「福島第一原子力発電所 特定原子力施設に係る実施計画」及び「福島第一原子力発電所 特定原子力施設に係る実施計画 別冊集」について、下記の箇所を別添の通りとする。

変更箇所，変更理由およびその内容は以下の通り。

- 「福島第一原子力発電所 特定原子力施設に係る実施計画」  
処理水バッファタンクの取替に伴い，下記の通り変更する。

別添

図-1 1号機原子炉压力容器・格納容器注水設備系統概略図

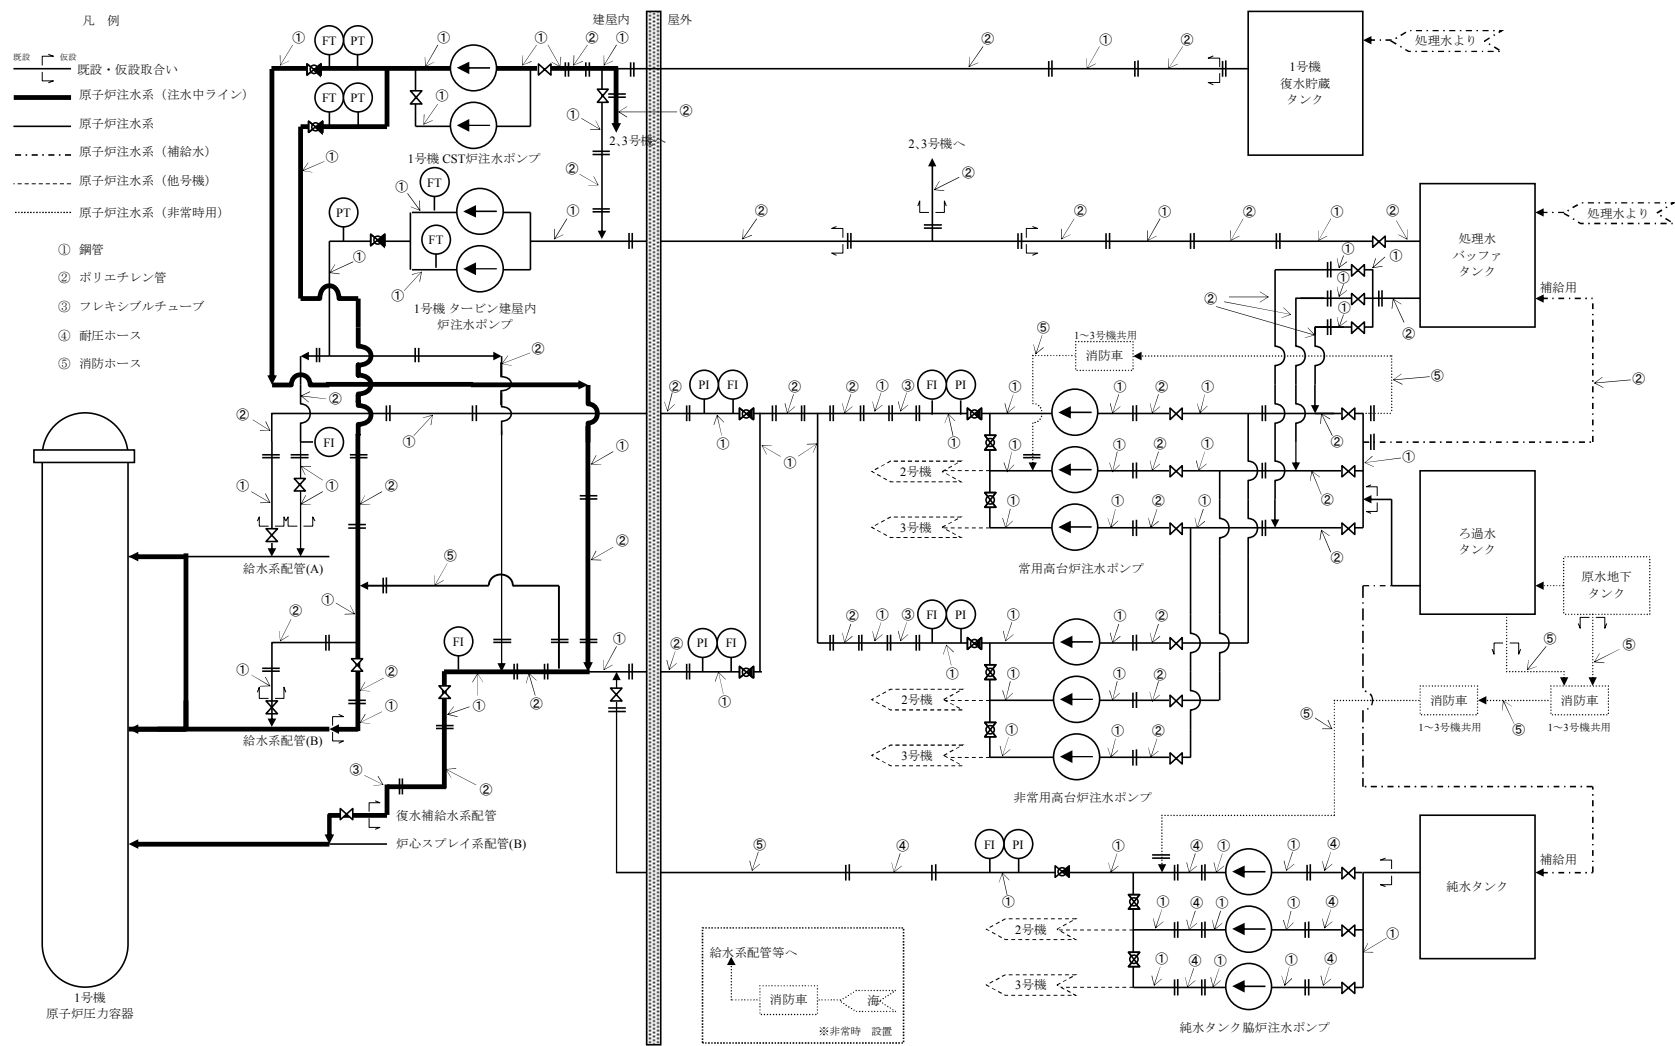
- ・タンク取替に伴う配管構成の変更
